(仮称) 横浜町風力発電事業  
環境影響評価準備書

補足説明資料

令和7年5月16日

コスモエコパワー株式会社

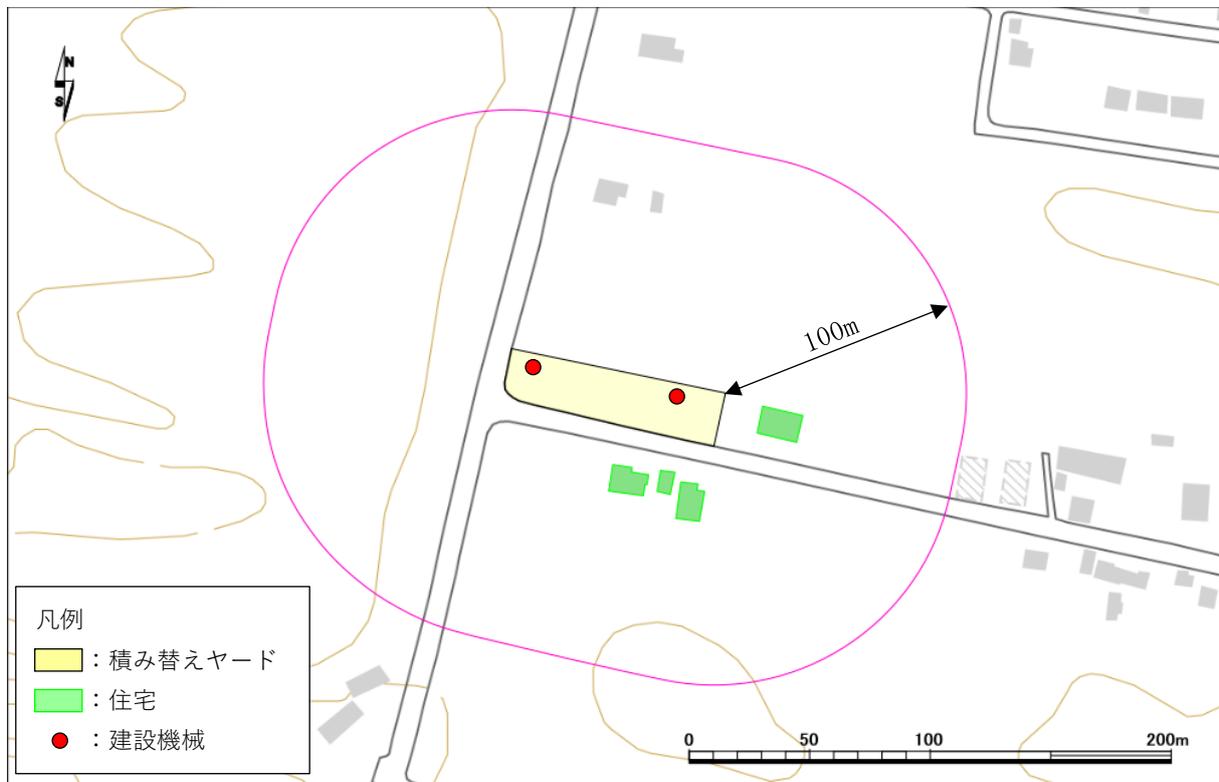
計算に使用した重機と住居の配置の図を示してください。

計算に使用した建設機械と住宅の配置図は以下のとおりです。

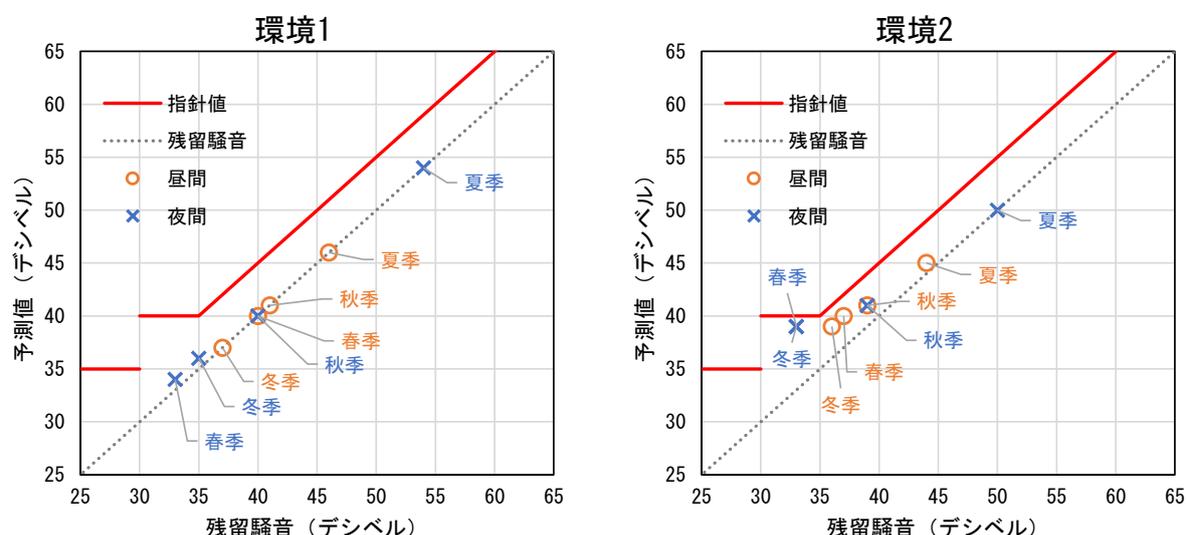
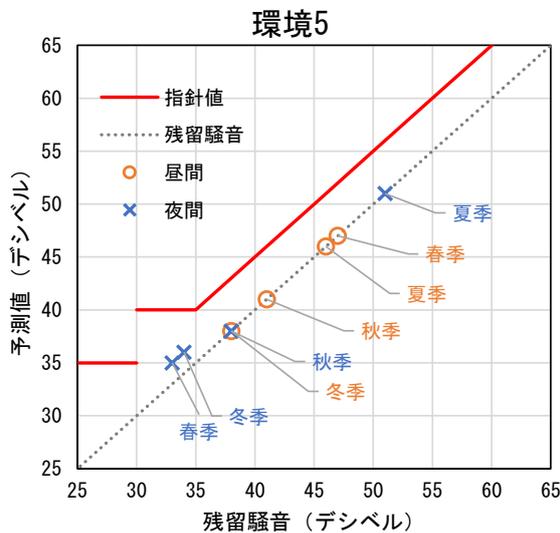
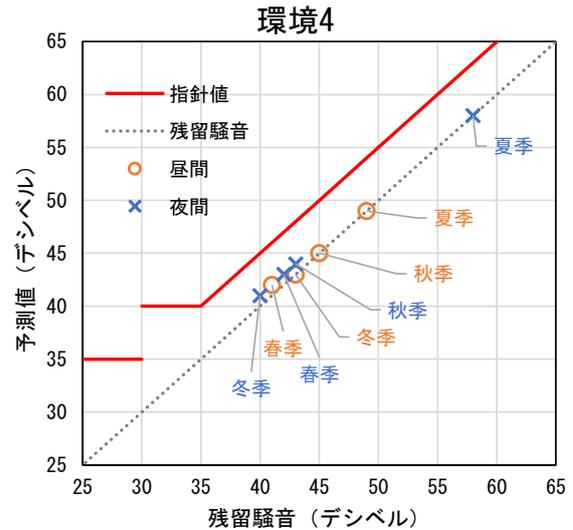
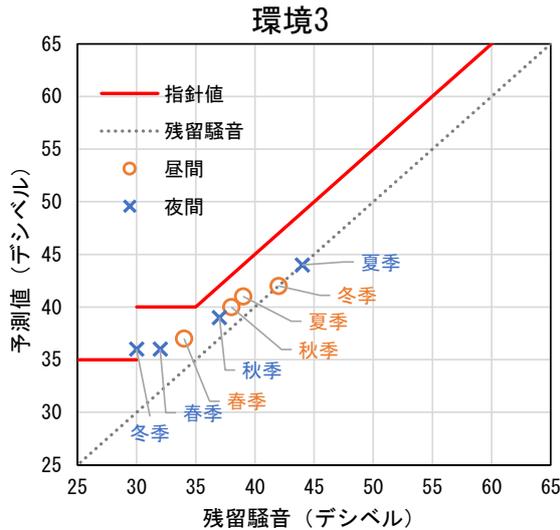
図示された結果は四季のいつに当たるのがわかりませんので、明記してください。これ以外の 3 つの季節についても同様に示してください。

図 10.1.1-14 の結果は、環境 1~5 の昼・夜それぞれについて、季節別に 4 つずつのデータを示しております。評価書において、グラフを以下のように修正いたします。

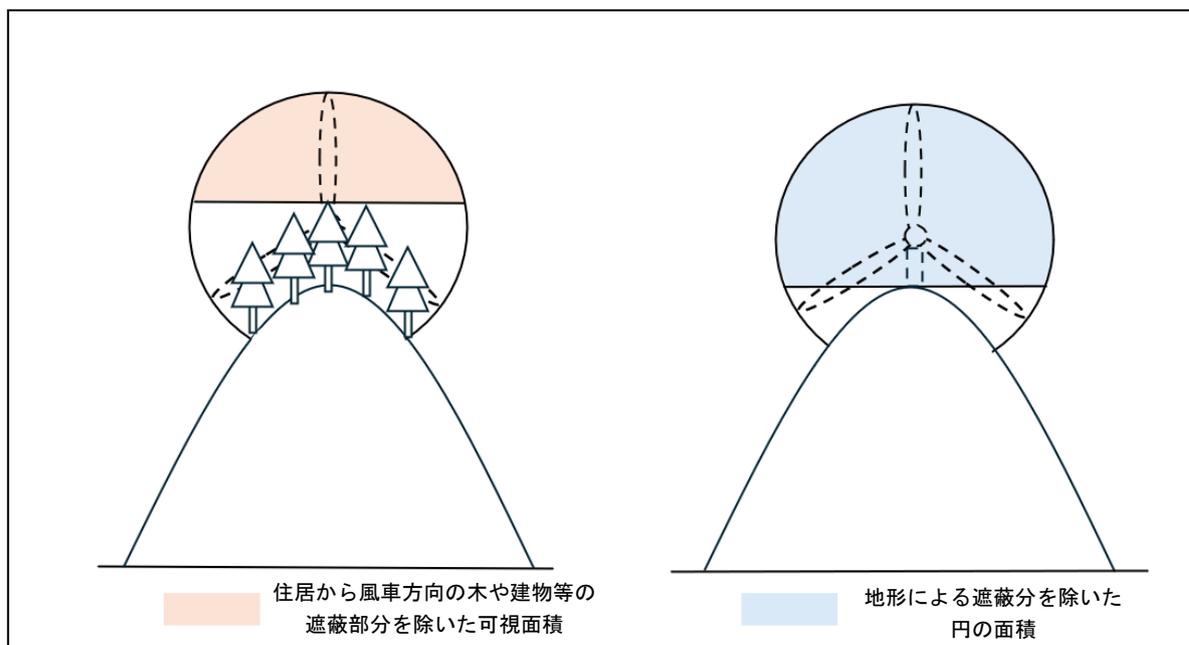
ここの評価の結果には、P420 に記載された(a) 環境保全措置のみ記載されていますが、水の濁りの予測結果に関する評価についても記載した方が望ましいと思います。

ご指摘を踏まえ、評価書において、水の濁りの予測結果に関する評価についても記載いたします。

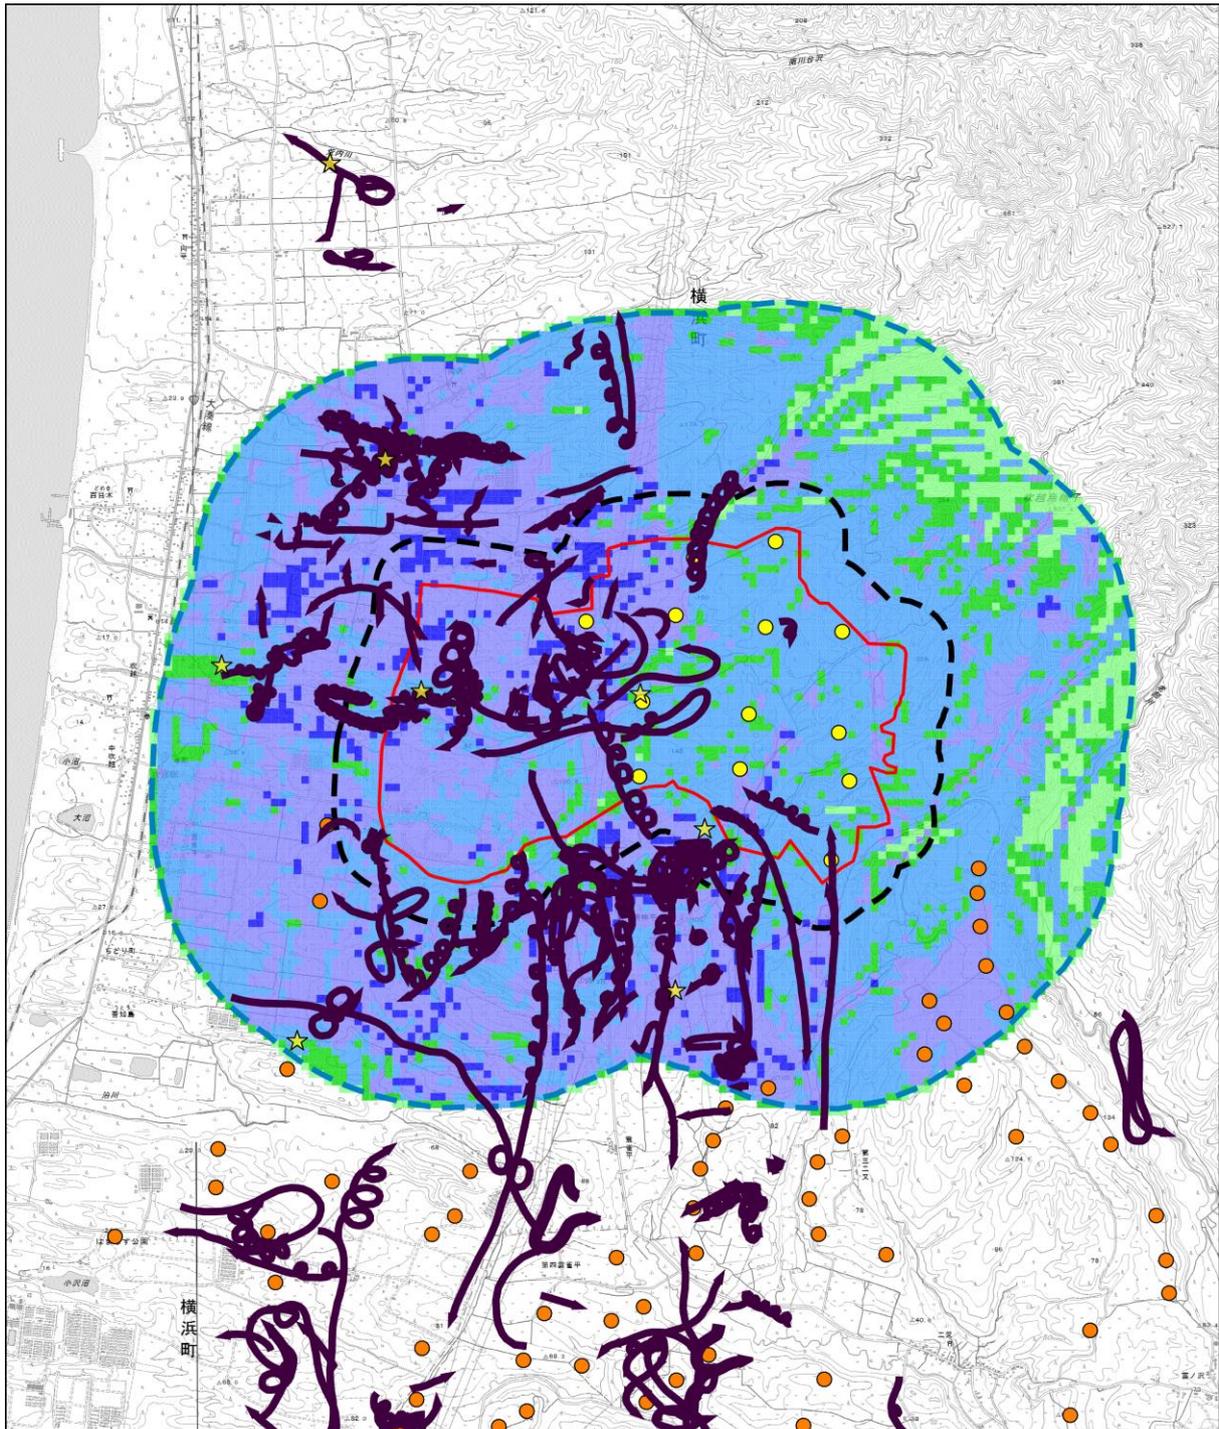
営巣地ランク D のところに 1 箇所営巣地があるようです。どのような理由でしょうか？（何の要因によってランクが下がっているのでしょうか？）

この巣は P. 1313 の No. 4 の巣となります。この巣は放棄畑雑草群落に囲まれた細い樹林地で、植生図上は放棄畑雑草群落と区分されている場所であることから、ランク D と判定されています。狭い樹林地でしたが、周辺が放棄された草地環境となっていることも含めて、営巣に適した樹木がこの場所にあったこともあり、営巣したと推察されます。

図 12.2-4 風況条件から抽出した候補地

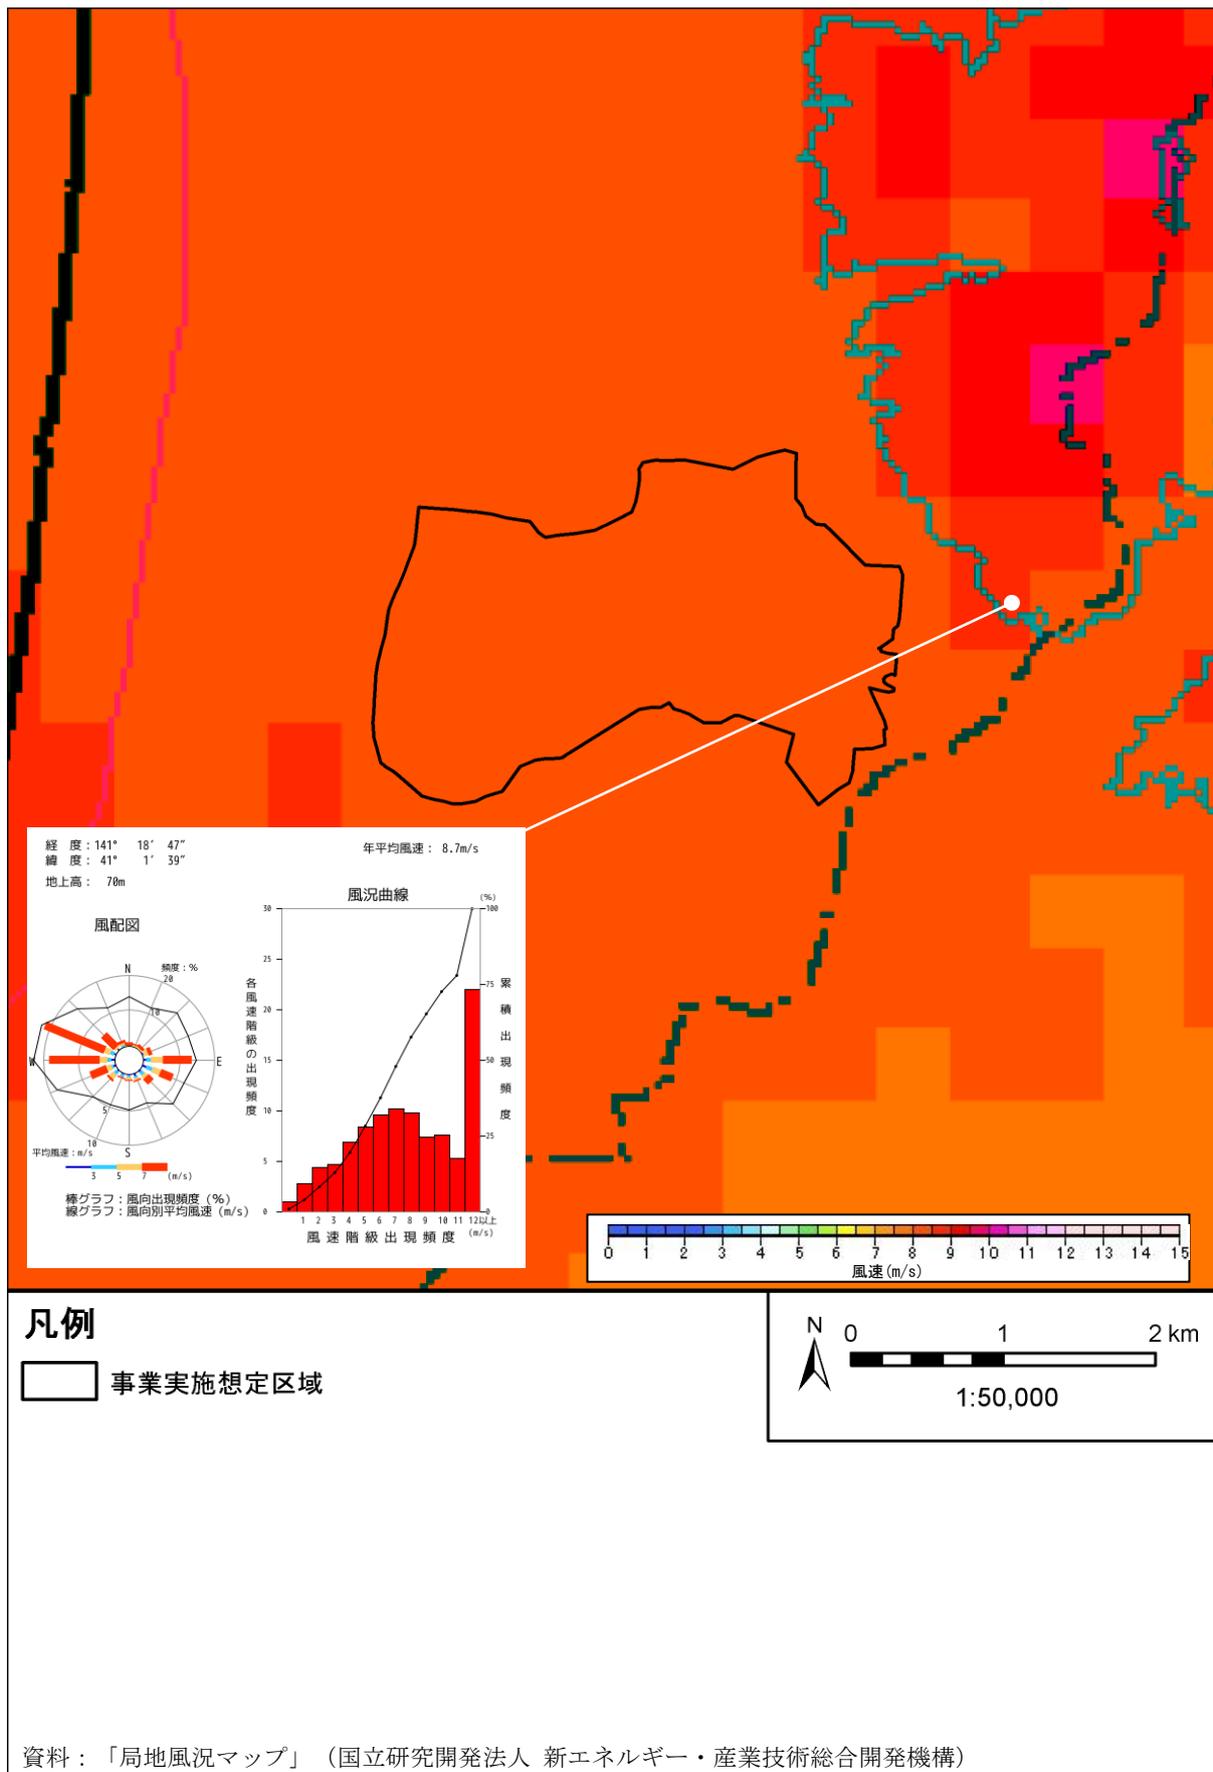
左下の風配図等を作成した地点はどこでしょうか。また図の解像度が悪く数値が読みにくいので図の解像度を上げてください。

図 12.2-4 に風配図の位置を示し、風配図及び凡例の解像度を上げました。
